Asunto: Informe Técnico EIA- "Estudio Diseño, Construcción, Operación del Sistema de abastecimiento de Agua Potable del Valle de Antón, Provincia de Coclé" (Primera información aclaratoria).

INFORME TÉCNICO DE EVALUACIÓN (DB-0303-2019)

Proyecto: “ESTUDIO, DISEÑO, CONSTRUCCIÓN, OPERACIÓN DEL SISTEMA DE ABASTECIMIENTO DE AGUA POTABLE DEL VALLE DE ANTÓN, PROVINCIA DE COCLÉ”.

No de Expediente: IIF-012-19

Coordenadas del Polígono de la Planta Potabilizadora del Valle de Antón y Esquemático de Distribución

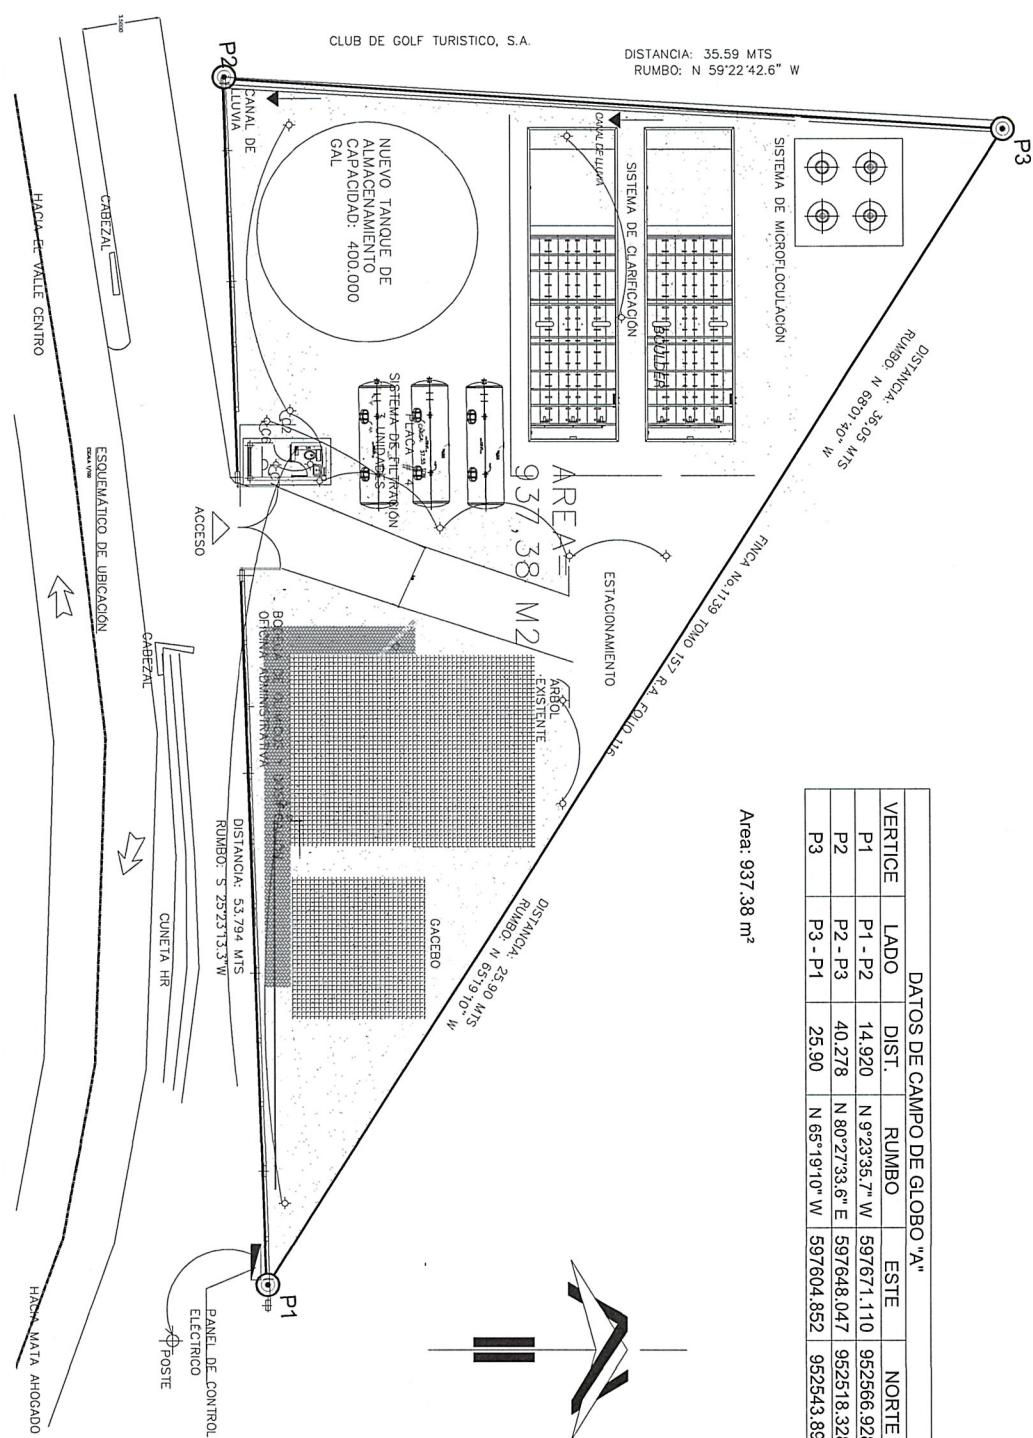
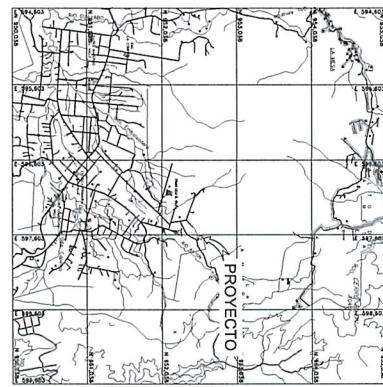
- a) En respuesta de la consulta número uno (1) de la nota DEIA-DEEIA-AC-0065-0205-2019, el promotor hace entrega en el anexo uno del conjunto de coordenadas que conforman la superficie de desarrollo de la Planta Potabilizadora (PTAP), e indica que la misma se emplaza sobre una superficie de 937 m², que conforma la finca N°3014035, propiedad del IDAAN; no obstante, una vez verificada dichas coordenadas por DIAM, se evidencia que las coordenadas aportada en base a la PTAP, conforman una superficie de 2464.61 m², lo que difiere de la superficie registrada en Certificado de Registro Público de dicha finca. Por lo que, debe verificar las coordenadas aportadas y presentarla nuevamente.

En seguimiento al Estudio de Impacto Ambiental, aclaramos que en la entrega anterior se adjuntaron coordenadas erróneas de la Planta Potabilizadora (PTAP), por lo que se presenta la corrección a continuación:

DATOS DE CAMPO DE GLOBO "A"					
VERTICE	LADO	DISTANCIA	RUMBO	ESTE	NORTE
P1	P1 - P2	14.92	N 9° 23' 35.7" W	597671.110	952566.928
P2	P2 - P3	40.278	N 80° 27' 33.6" E	597648.047	952518.328
P3	P3 - P1	25.9	N 65° 19' 10" W	597604.852	952543.896
